Raet
nasjonalpark

Svar på klage på avslag om fellesbrygge Vessøyneset 59/18

Klage på avslag om fellesbrygge Vessøyneset 59/18

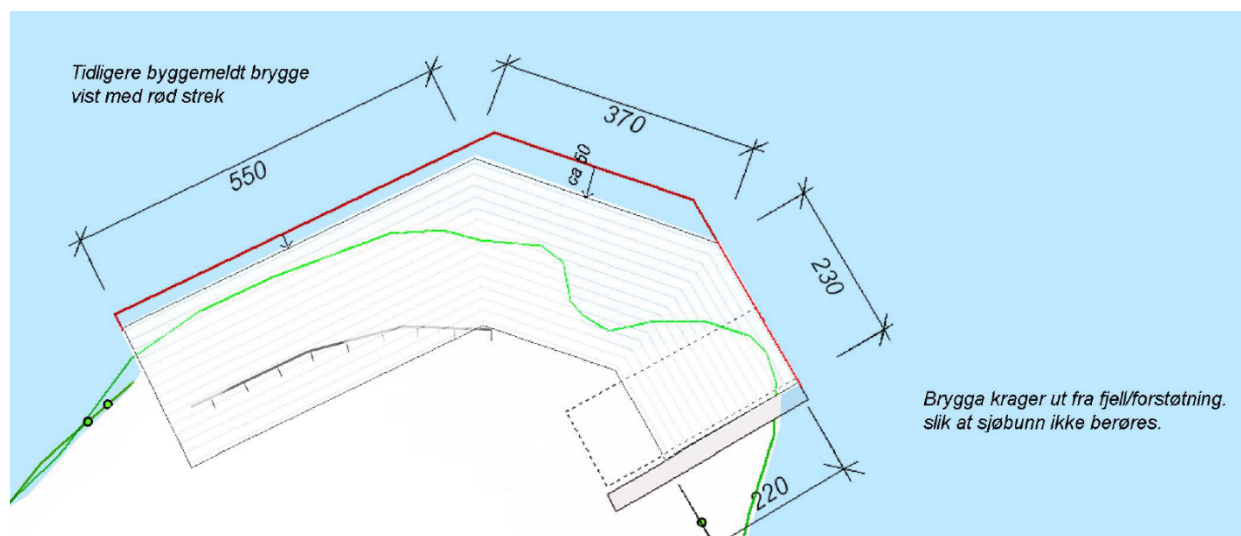
Fellesskapet har sendt inn en revidert søknad (se vedlagt).

Bryggen er redusert i omfang. Eksisterende brygge fjernes og erstattes med nøktern brygge som kun vil festes i svaberg over vannflaten med vinklede ståldragere. Alle bolter og andre inngrep i området fjernes.

Brygger er en type inngrep som påvirker flere av verneverdiene i nasjonalparken. Det omsøkte tiltaket innebærer fjerning av en eksisterende oppstøpt bryggekant med bolter/fortøyningsringer og trolig en eksisterende ilandstigningsbrygge, og erstatte den med en større brygge som er inntil 220 cm bred og i tre moduler som er hhv 5,5 + 3,7 + 2,3 meter lange vinklet rundt svaberget.

Nasjonalparkstyret for Raet nasjonalpark og Søm landskapsvernområde gir tillatelse etter verneforskriften § 3 tredje ledd d) til å fjerne eksisterende bryggeanlegg og oppføre ny brygge som omsøkt.

- Tiltaket skal gjennomføres som omsøkt og kartfestet.
- Frakt og tilkjøring av materialer som foregår fra sjøsiden skal ikke skade sjøbunn eller føre til punktforurensning.
- Alt avfall skal fjernes fra nasjonalparken og leveres på egnet avfallsmottak.
- Tiltaket skal være igangsatt senest fem år fra denne dispensasjonen ble gitt.
